AANVRAAG OMGEVINGSVERGUNNING		INHOUD : plan niveau +0 - NT	SCHAAL : 1.50
ONDERWERP :	Renovatie + verbouwing eengezinswoning Fonteineplein 42 9000 Gent	OPDRACHTGEVER : Bert Devos & Sil Vintioen Fonteineplein 42 9000 Gent M: 0493 53 18 23 - M: 0477 06 00 94 E: b1.devos@hotmail.com - E: vintioensil@gmail.com	ARCHITECT : Sil Vintioen, zelfstandig architect Fonteineplein 42, 9000 Gent M: 0477 06 00 94 E: vintioensil@gmail.com
KADASTERNUMMER:	GENT 16 AFD, sectie K 44816, 0557/00W009 + 0557/00P013		
FASE :	aanvraag omgevingsvergunning		
DATUM :	2025.07.24

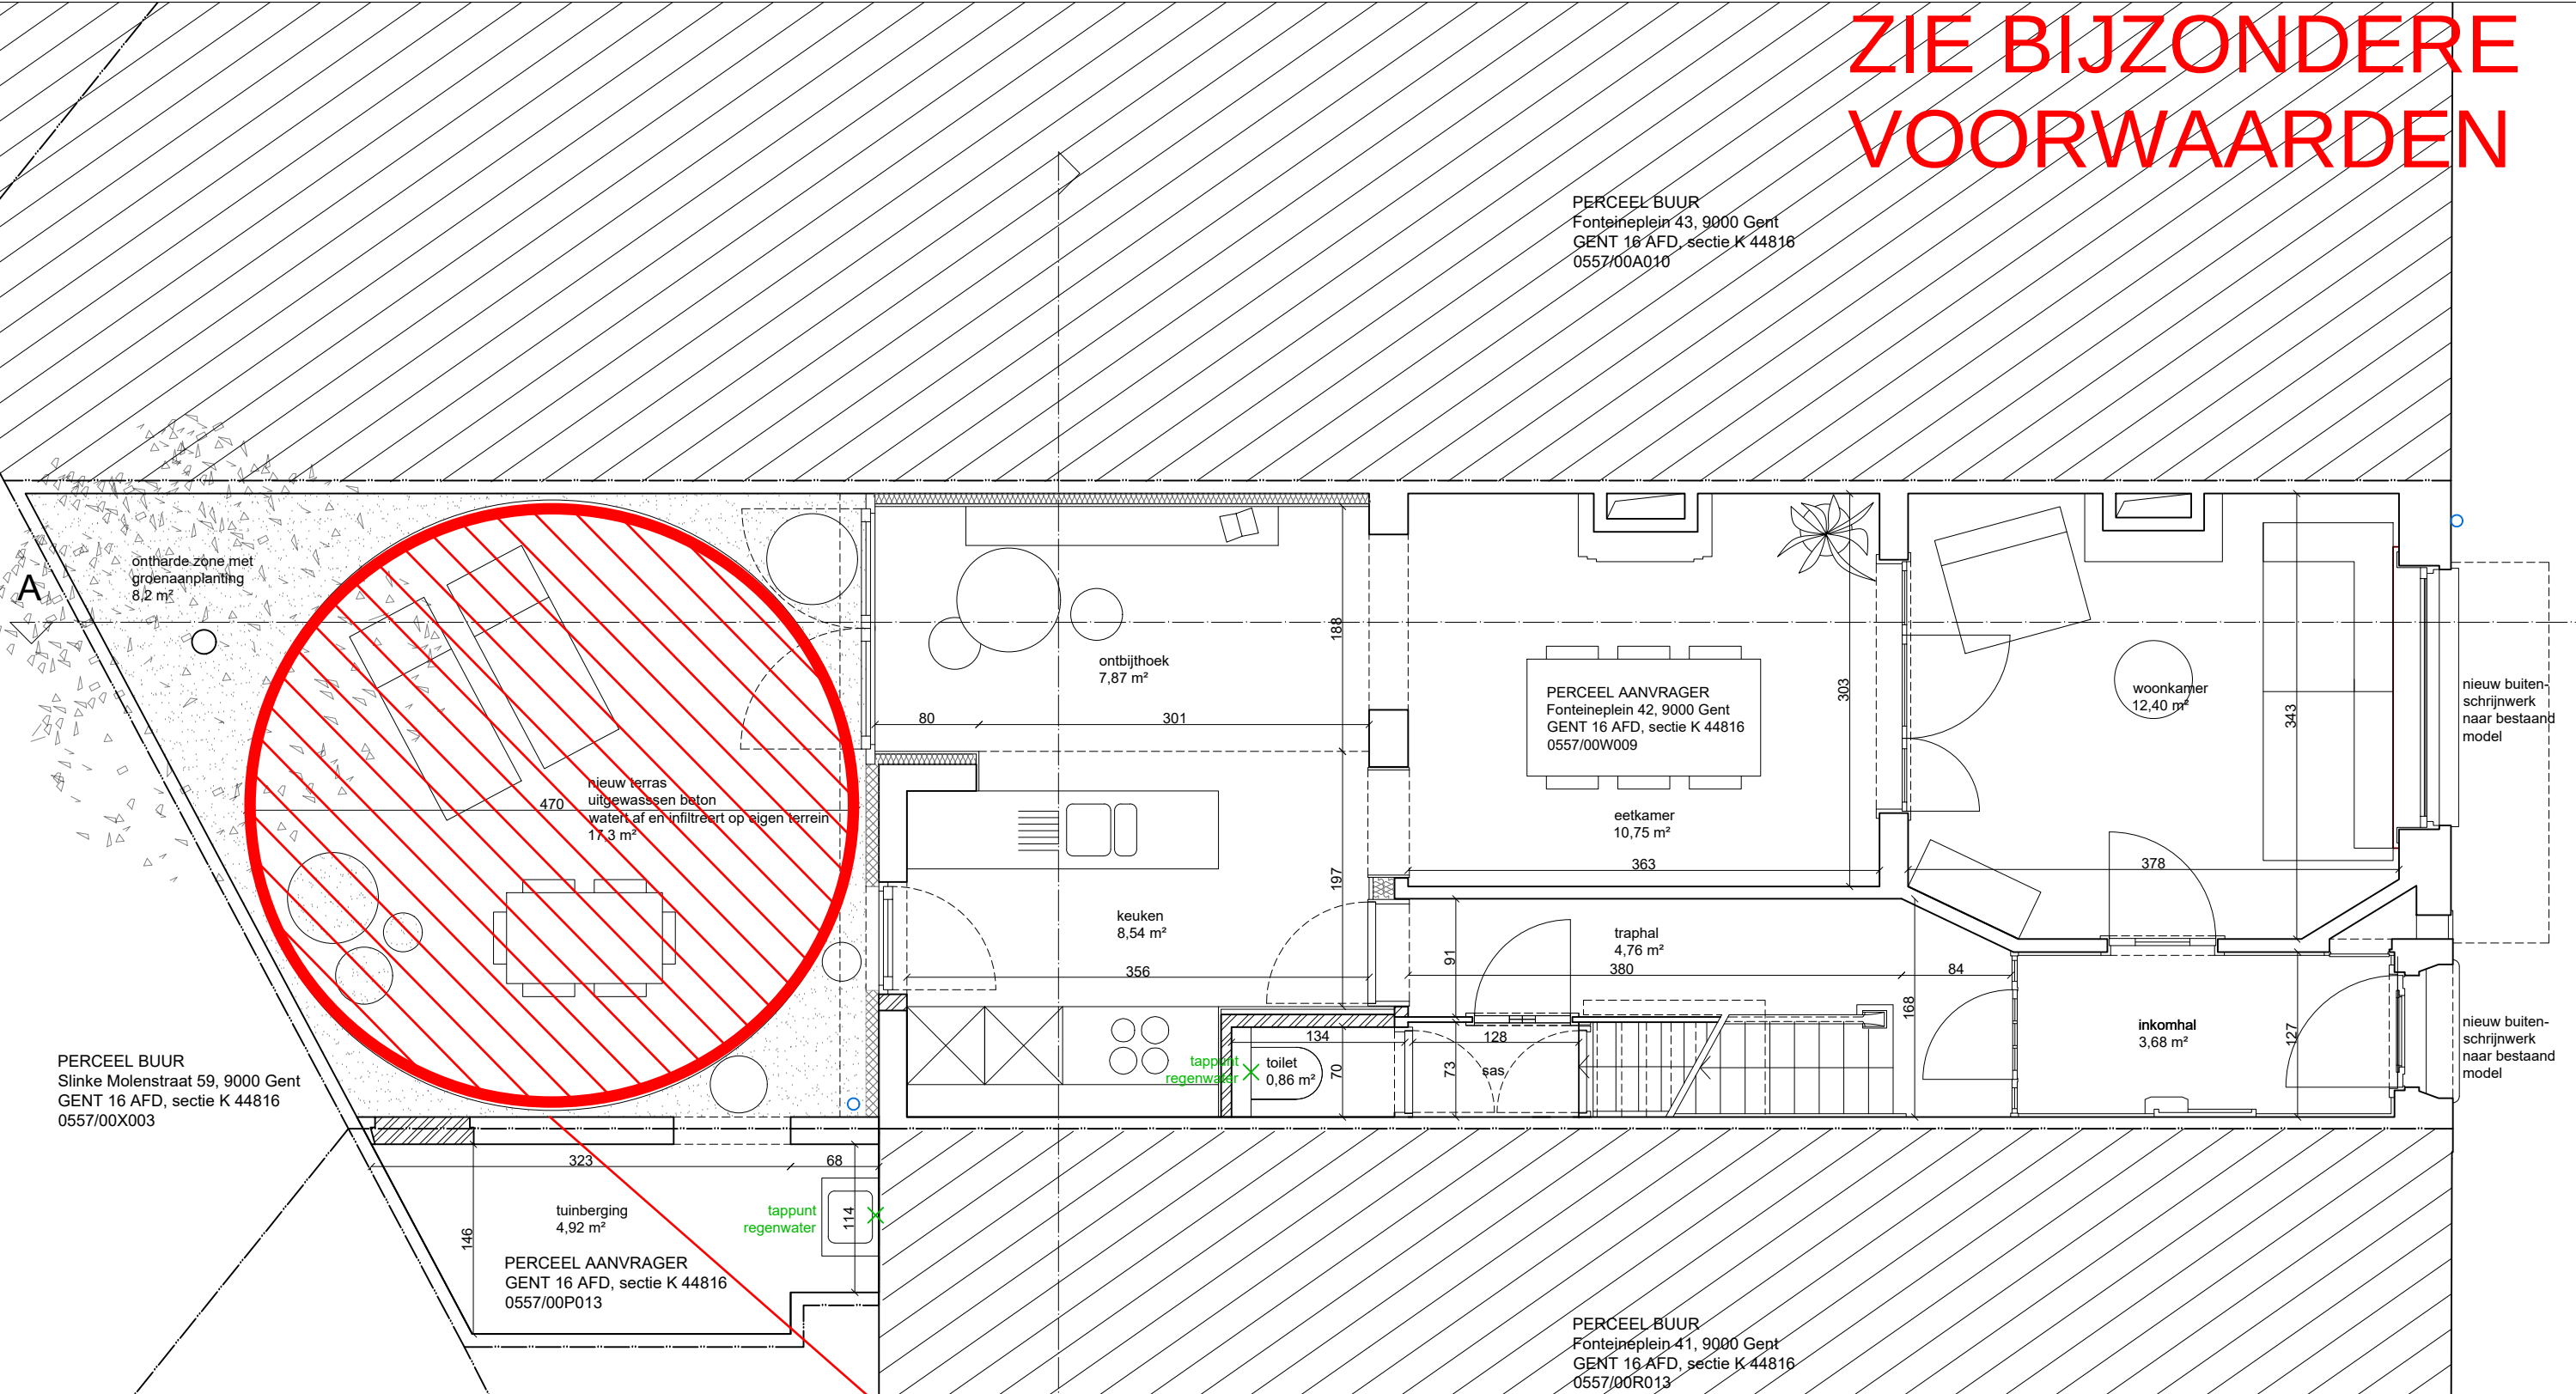
ZIE BIJZONDERE
VOORWAARDEN

- De hemelwaterputten moeten aangesloten worden op de volledige dakoppervlakte van het hoofdvolume (zadeldak) en het schuine dak van het nieuwe aanbouwvolume.
- Het nieuwe platte dak van het aanbouwvolume gelegen langsheen de linkerperceelsgrens moet niet worden aangesloten op de hemelwaterputten. Het platte dak moet evenwel worden aangelegd als groendak. Een groendak is een dak dat zo gebouwd wordt dat het begroeid kan worden met planten en waar er onder die planten een buffervolume voorzien is van minimaal 35 liter per m².
- Er kan uiterlijk akkoord gegaan worden met een aandeel aan verharding in de tuin van maximaal 12,00m².
